## **Европейская экономическая комиссия**

##### **Рабочая группа по вопросам торможения и ходовой части**

### **Предложения по поправкам к Правилам № 13-Н (тормозные системы транспортных средств категорий M<sub>1</sub> и N<sub>1</sub>)**

#### **Представлено экспертом от Соединенного Королевства\***

**"Образец А2"**

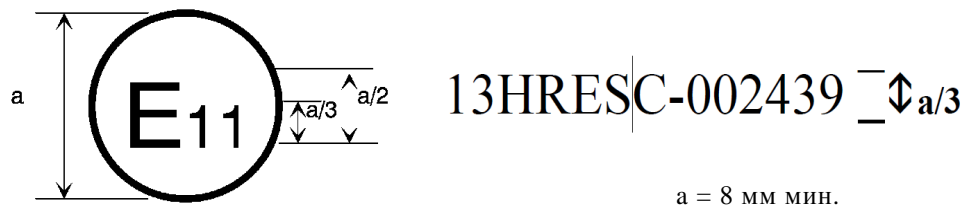
Образец А2 изменить следующим образом:

Приведенный выше знак официального утверждения, проставленный на транспортном средстве, указывает, что этот тип транспортного средства официально утвержден в Соединенном Королевстве (E11) в отношении торможения на основании Правил № 13-Н под номером официального утверждения 002439. Первые две цифры номера официального утверждения означают, что официальное утверждение было предоставлено в соответствии с требованиями Правил № 13-Н в их первоначальном варианте. Дополнительная маркировка "ESC" указывает на то, что данное транспортное средство отвечает требованиям приложения 9 к настоящим Правилам в отношении систем электронного контроля устойчивости и вспомогательного торможения".

"Образец А3

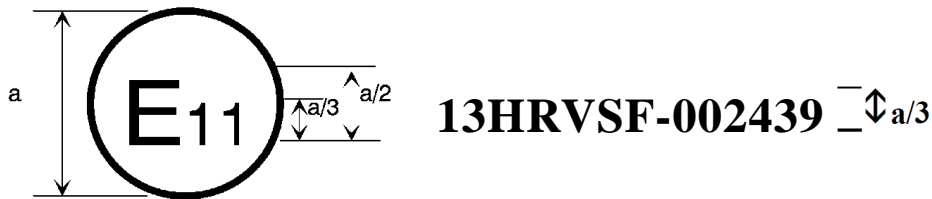
Образец А3 изменить следующим образом:

Приведенный выше знак официального утверждения, проставленный на транспортном средстве, указывает, что этот тип транспортного средства официально утвержден в Соединенном Королевстве (E11) в отношении торможения на основании Правил № 13-Н ООН под номером официального утверждения 002439. Первые две цифры номера официального утверждения означают, что официальное утверждение было предоставлено в соответствии с требованиями Правил № 13-Н ООН в их первоначальном варианте. Дополнительная маркировка "VSF" указывает на то, что данное транспортное средство отвечает требованиям приложения 21 к Правилам № 13 ООН в отношении функции обеспечения устойчивости транспортного средства и требованиям приложения 9 к настоящим Правилам в отношении системы вспомогательного торможения".
